Un intento de aproximación a la realidad geológica e hidrogeológica de Alto Guadiana y a sus lustrosas (de muchos lustros) mentiras concomitantes.

Igualmente, rastreo y descargo el texto o archivo *.pdf*: “*Estudio hidrogeológico para la mejora del conocimiento de las masas de agua subterráneas de la provincia de ciudad real y elaboración de herramientas para la identificación y predicción de afecciones a pozos de abastecimiento urbano y otros aprovechamientos*” (<https://www.lanzadigital.com/wp-content/uploads/2026/07/ESTUDIO-MEJORA-DEL-CONOCIMIENTO-Y-GESTION-DE-LAS-MASb-DE-LA-PROVINCIA-DE-CIUDAD-REAL.pdf>).

Extracto de la página nº 31 del archivo *.pdf*.

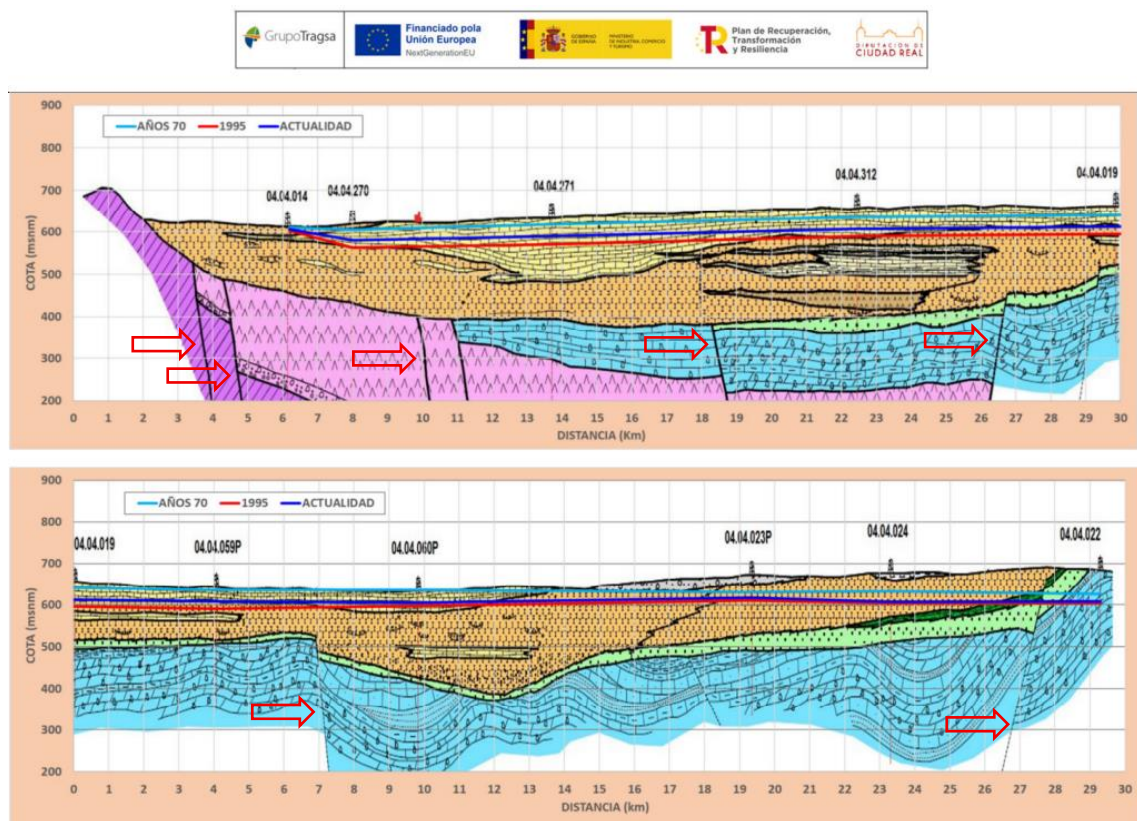
Muestra el dictamen, así pues, supuestamente, “**con detalle** la geometría de ambos acuíferos”... Para el profano en estos temas se menciona que, *grosso modo*, en estos gráficos, aquello coloreado de tonos rosados serían materiales “no acuíferos, o acuitados” de edad mesozoica triásica, aquello coloreado de tonos azules y verdes serían materiales “acuíferos” de edad mesozoica jurásica y cretácica, aquello coloreado de tonos amarillos serían materiales “acuíferos” de edad cenozoica, y aquello coloreado del resto de tonos posibles serían materiales “no acuíferos, o acuitados” de edad cenozoica.

Para el profano en estos temas también se menciona que en esta supuesta “geometría detallada” se observan, además, unas “trazas negras finas verticalizadas” que son trazas de zonas de fractura: fallas. Casualmente, caramba, (casualmente no, interesadamente en realidad...), estas trazas de falla sólo afectan a materiales mesozoicos, a los materiales cenozoicos “ni las tocan” ...

¿Y por qué es relevante esta cuestión anterior? Pues porque según estos autores del archivo *.pdf* y según algunos autores del CSIC-IGME (aclaro que en el CSIC-IGME, por supuesto, son minoría los que afirman lo que sigue) que realizaron tales gráficos: ¡no hay fallas activas durante el cenozoico (desde hace unos 65 millones de años hasta la actualidad) en Alto Guadiana! Por eso no las pintan en los gráficos...

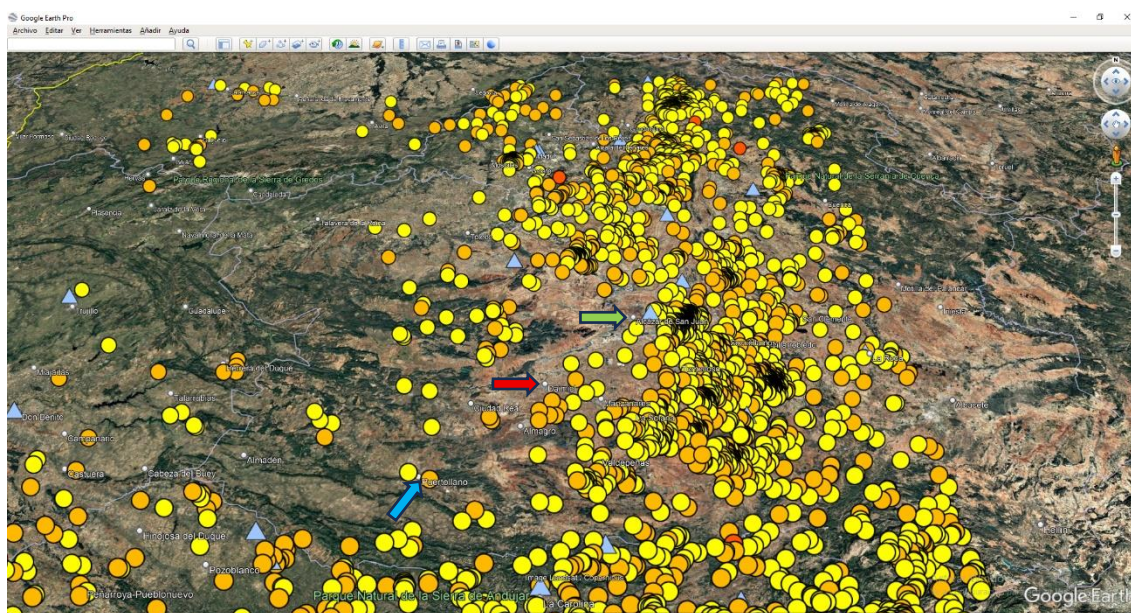
El segundo ejemplo es el que sigue (la flecha verde localiza Alcazar de San Juan, la flecha roja Daimiel, y la flecha azul Puertollano):

¿Y qué es este gráfico? Pues es uno que sé que compromete y ruboriza y estresa a algunas personas de IGME y a potenciales redactor/es del archivo *.pdf*, pero, es que estos son datos reales y objetivos..., logrados por el IGN (Instituto Geográfico Nacional; www.ign.es), superpuestos a una imagen de satélite proporcionada por Google Earth, y referidos a los **miles de sismos** registrados por el IGN desde el año 1.980 hasta el 3 de enero de 2024 en este sector del interior de la Península Ibérica, dentro del cual, claro, está incluido Alto Guadiana. Hasta el más profano ha escuchado, alguna vez, que los sismos o terremotos son consecuencia de la actividad o dinámica ocurrida en una falla, ergo, si hay terremotos, entonces, ¿hay o no hay fallas activas en Alto Guadiana? De nuevo, quien niegue que hay fallas activas en Alto Guadiana,

quien niegue la veracidad de estos datos y su significado geológico e hidrogeológico, quien niegue sus repercusiones hidrogeológicas, mentirá, y si quien lo niega es la Administración “rgb” encargada de gestionar el recurso hídrico, entonces, no sólo mentirá, sino que prevaricará.
